INFORMAÇÃO DE SERVIÇO

Rolamento guia 532 0662 10

Utilização com diferentes fabricantes de veículos

Fig. 2: Rolamento guia INA 532 0662 10

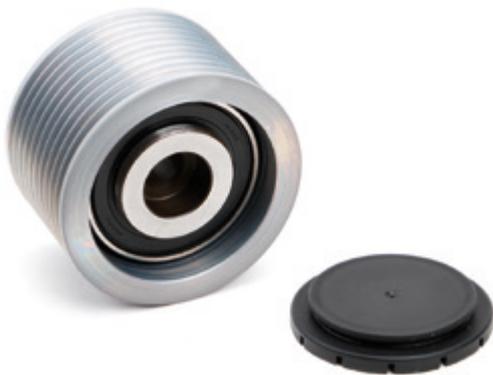
Aqui, uma anilha de aço (Fig. 2) garante a impermeabilidade contra a sujidade e salpicos, assim como permite que se prescindia da tampa de plástico adicional.

A Renault e a Volvo utilizam, no fabrico da transmissão do grupo auxiliar dos motores indicados, um rolamento guia com uma junta de plástico (Fig. 1). Quando está montado, conta com uma tampa de plástico para impedir a entrada de sujidade e salpicos.

O rolamento guia 532 0662 10 (Fig. 2) apresenta as mesmas especificações técnicas.

O rolamento guia 532 0662 10 já se incorporou em motores de fabrico Mercedes e pode substituir, sem limitações, o rolamento guia indicado (Fig. 1) nos modelos da Renault e da Volvo.
